RESOLUCION N°

POR MEDIO DE LA CUAL NO SE AUTORIZA UNA OCUPACIÓN DE CAUCE Y SE TOMAN OTRAS DETERMINACIONES

Que técnicos de la Corporación procedieron a evaluar la información presentada y a realizar visita técnica el 30 de mayo del 2023, generándose el informe técnico N° **IT-03323** del 08 de junio del 2023, dentro del cual se formularon algunas observaciones que hacen parte integral del presente acto administrativo, estableciéndose lo siguiente:

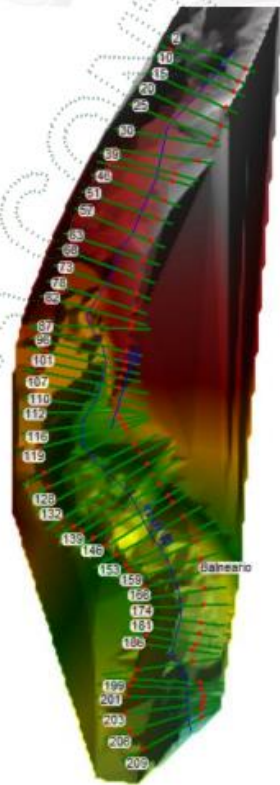
- La modelación entregada en el informe de diseño, se menciona que las secciones transversales utilizadas en el modelo se encuentran a una distancia promedio de 6m, a lo largo de una longitud total cercana a los 300m.

- Dentro de los resultados entregados en el informe de diseño por el usuario en condiciones con alteración, se observa que hay cambios en la velocidad de una sección con la siguiente desde -47.42% hasta 53.87%, y comparando los valores de la lámina de agua, varía desde -206cm a 6cm, lo que generaría procesos erosivos de tipo sedimentación y socavación, respectivamente.

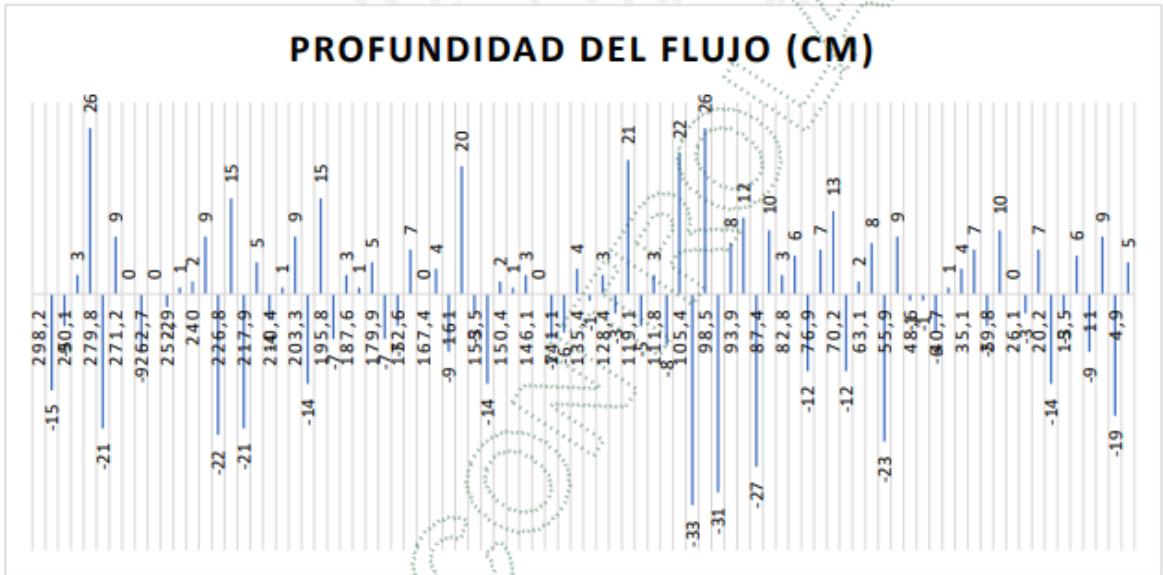
- Luego de realizar un análisis con la modelación entregada por el usuario en condiciones con alteración, se realizó un análisis del cambio de profundidad de la lámina de agua, la velocidad y número de Froude, sabiendo que la obra se encuentra en la sección 166.

- Con respecto a la cota de la lámina de agua, se evidenció que esta aumenta de manera significativa en las secciones 119.1 a la 98.5 y posterior a esto hay un decremento, lo que se traduce en disminución de velocidad y aumento de esta, respectivamente. Esto pues, genera procesos de sedimentación al disminuirse la velocidad y procesos de socavación, al aumentarse, todos estos procesos aguas abajo de la obra construida.

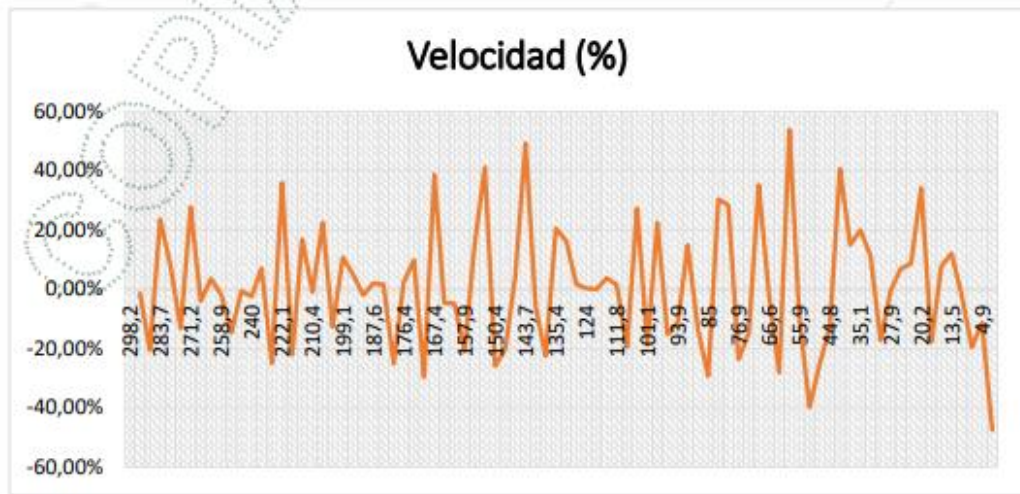
- Ahora bien, la velocidad presenta unos incrementos muy pronunciados y decrementos al finalizar la modelación, en la sección 143.7, 66.6, 55.9, y similar a la condición de la cota de la lámina de agua, estas velocidades altas producen efectos erosivos de tipo socavación y aguas abajo producen efectos erosivos tipo sedimentación.

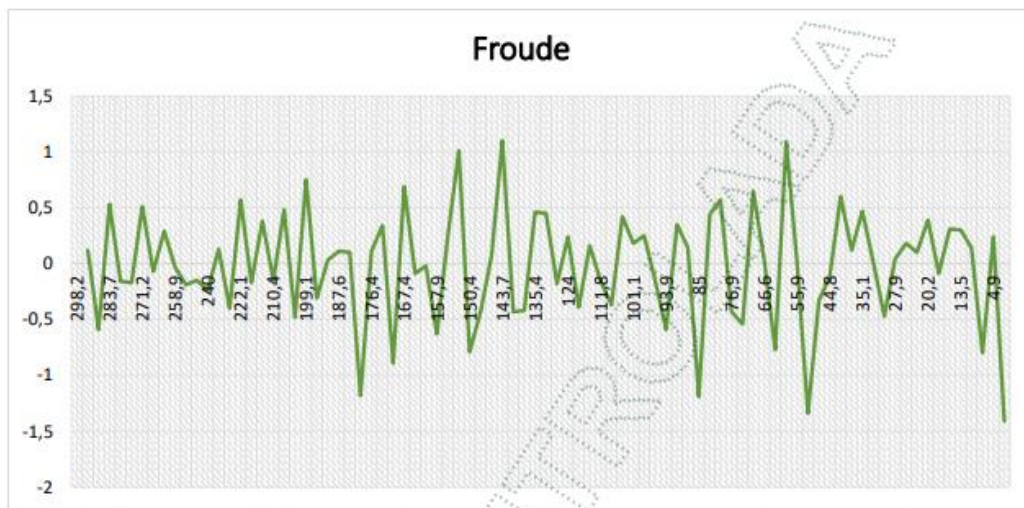
- Para el número de Froude, similar a la velocidad, pues este depende de manera proporcional a la velocidad, se observa que en las secciones 66.6, 55.9 y 44.8 hay picos tanto en el régimen supercrítico como en el régimen subcrítico. Lo que representa en los regímenes supercríticos aumento de las fuerzas inerciales y decremento de las fuerzas gravitacionales, indicando que la velocidad del flujo es mayor que la celeridad de la onda por lo que si se produce una onda en un flujo, dicha onda solo se transmite hacia aguas abajo.

Proceso erosivo de tipo socavación (margen izquierda de la fuente)

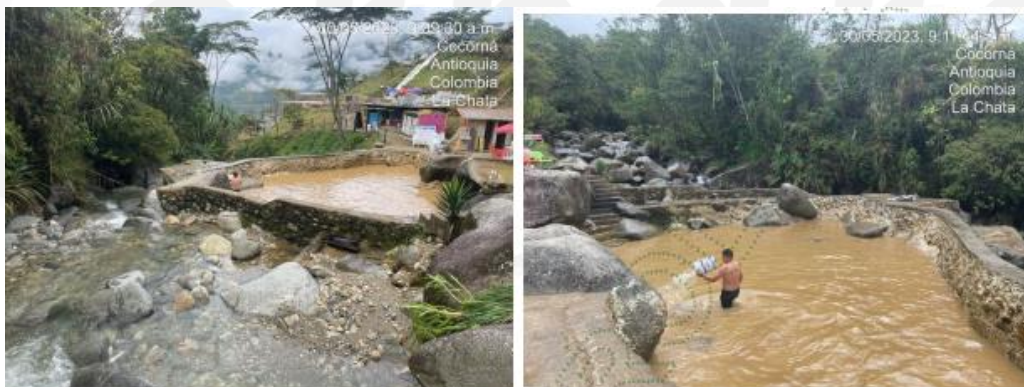
- En la visita técnica realizada el 30 de mayo del 2023, se evidenció que el dique ya está construido.

- Además se pudo evidenciar que se estaba realizando un lavado de los sedimentos de balneario, los cuales fueron depositados a la fuente hídrica sin ningún manejo ambiental.

- Aguas abajo del dique se presenta una socavación lateral en la margen izquierda, contraria a la ubicación de la obra solicitada.
